徐州大众水务运营有限公司
徐州市三八河污水处理厂（一期、二期）
验收后变动环境影响分析

编制单位：徐州大众水务运营有限公司

2021年8月

图 4.1-1 一期工程变动前生产工艺流程及产污环节图

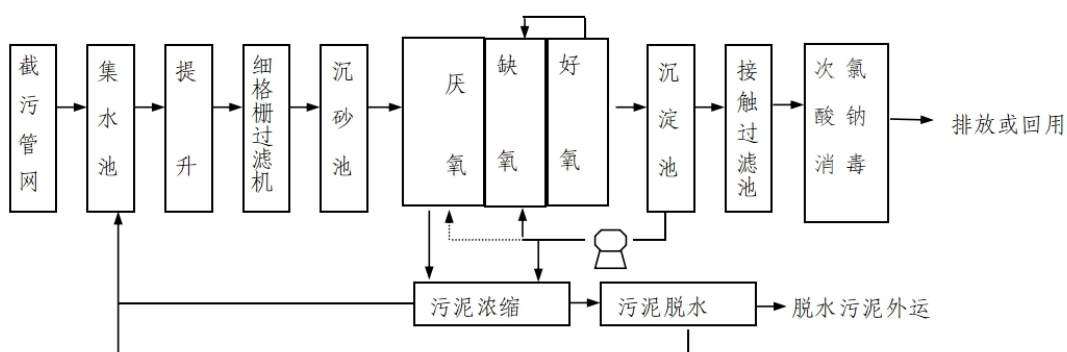
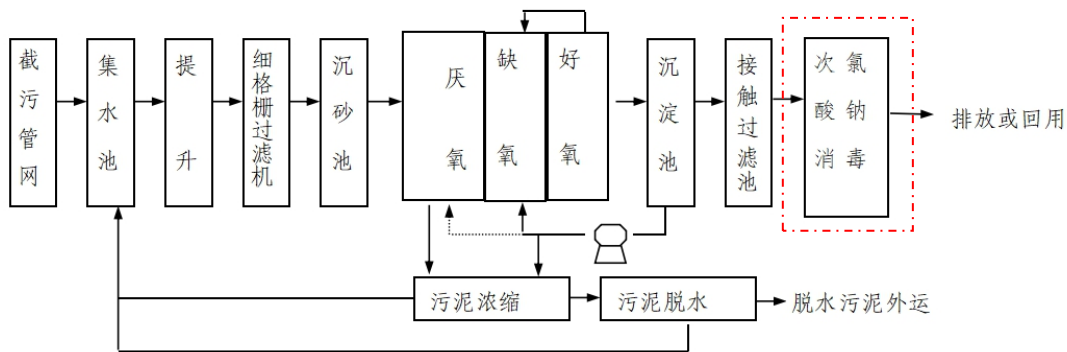
原消毒工艺：一期、二期工程尾水采用紫外消毒方式处理；

本次变动情况：消毒方式由原来的紫外消毒变为使用次氯酸钠消毒处理。

本次一期工程变动前后生产工艺流程及产污环节图见 4.1-1~4.1-2。

由于徐州市三八河污水处理厂一期、二期原使用的尾水紫外消毒经长时间使用后，消毒效果下降，通过对比现有消毒方式，选择使用次氯酸钠消毒对尾水进行消毒，由于现有紫外消毒尚有一定的消毒效果，在装置拆除前，将紫外消毒装置作为应急消毒措施。

图 4.1-3 二期工程变动前生产工艺流程及产污环节图

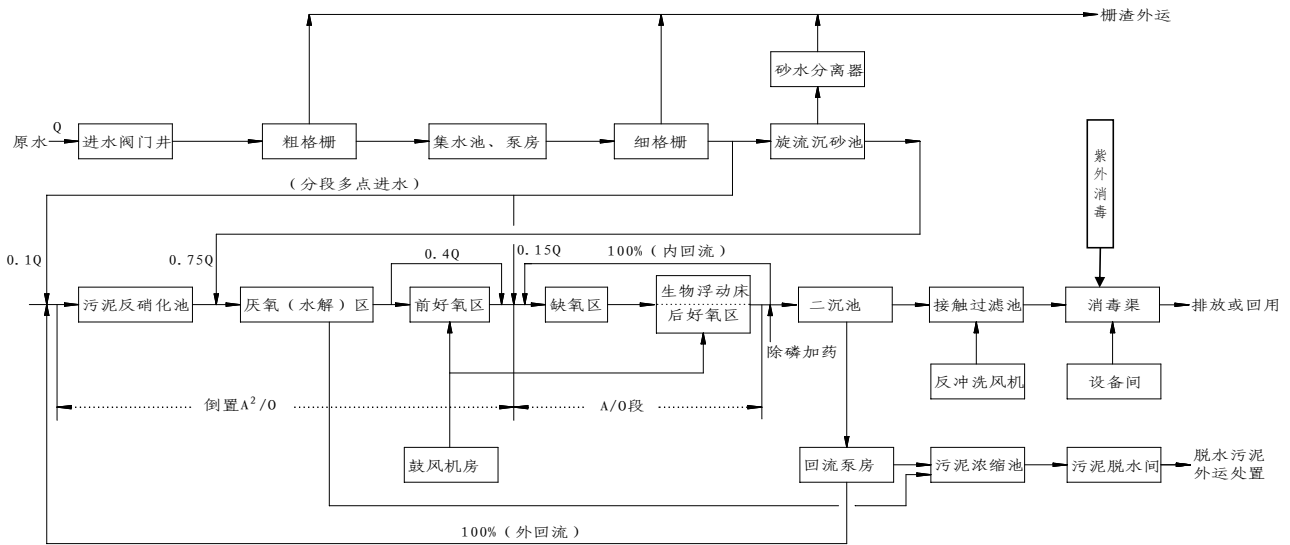
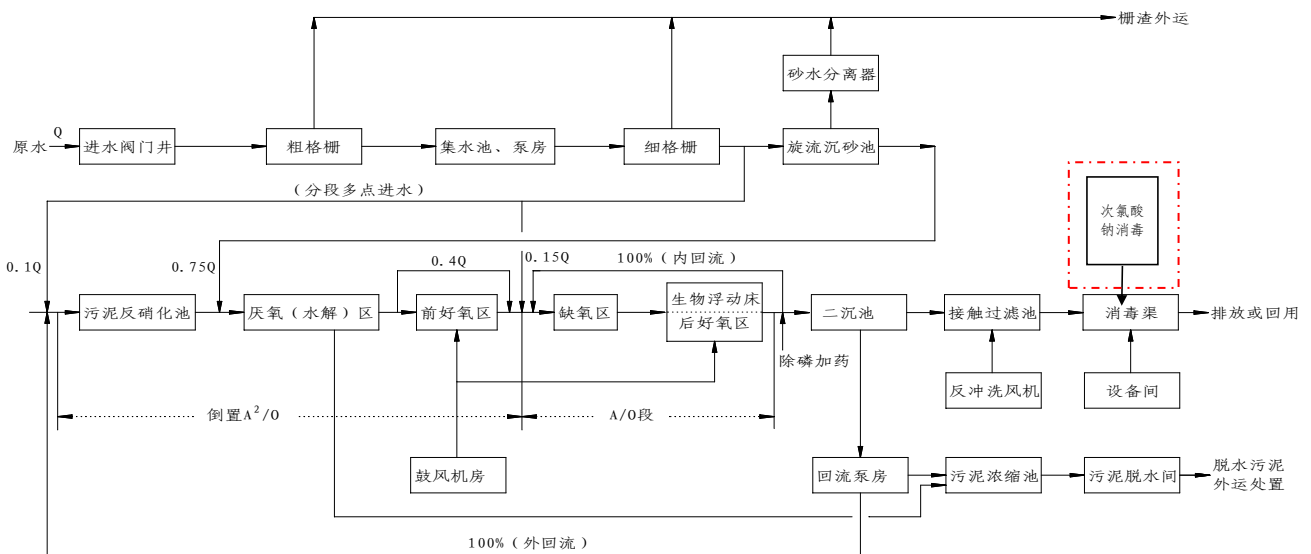
二期工程生产工艺变动前后情况见图 4.1-3~4.1-4。
